改善箇所説明図

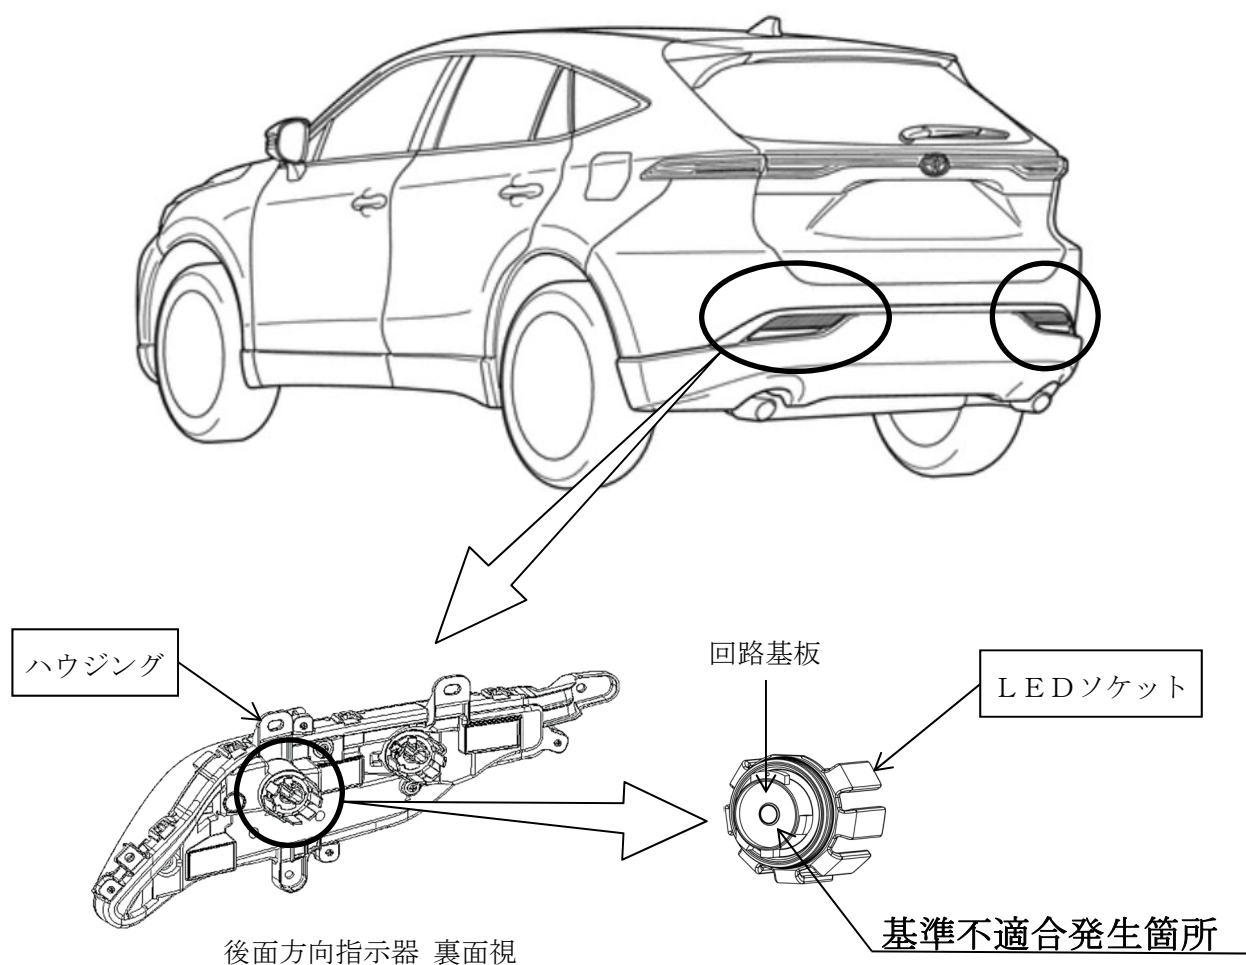
後面方向指示器において、LEDソケット内の回路基板の耐水性が不十分なため、雨水等がソケットに滴下して当該基板に結露が発生することがある。そのため、結露した状態での通電と乾燥を繰り返すと、基板上に短絡回路が形成され、最悪の場合、後面方向指示器が作動しなくなるおそれがある。

注：□ は交換部品を示す。

全車両、後面方向指示器のLEDソケットを対策品に交換するとともに、一部車両に対しては、当該ソケットの組付けを可能にするハウジングに交換する。
